さいたま市新庁舎 ユニバーサルデザイン レビュー会 参加者意見まとめ

ユニバーサルデザインレビュー会では、新庁舎における市民の利用頻度が高いスペースを4つのゾーンに分け、それぞれのゾーンごとに参加者の皆さまからご意見をいただきました。

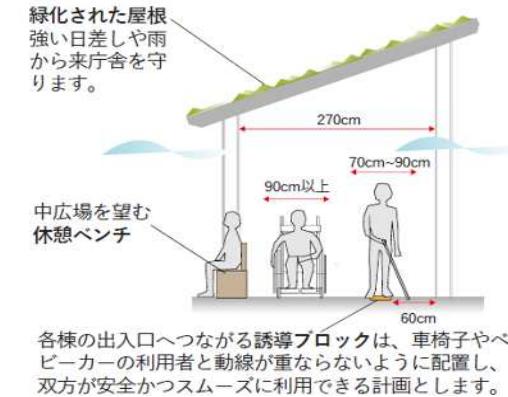
| 設問内容 | 参加者意見の要約 | | 事務局回答 |
|---------------------------|----------|---|---|
| 育児用施設/キッズスペースの配置と機能に関して | 20 | 授乳室は誘拐防止のため、死角にならない配置にすべき。 | 利用者のプライバシーに配慮しながら、犯罪リスクを低減するため、出入口や扉の仕様および配置に十分な配慮を行い、防犯ブザーの設置なども含めた計画としています。(右図参照) |
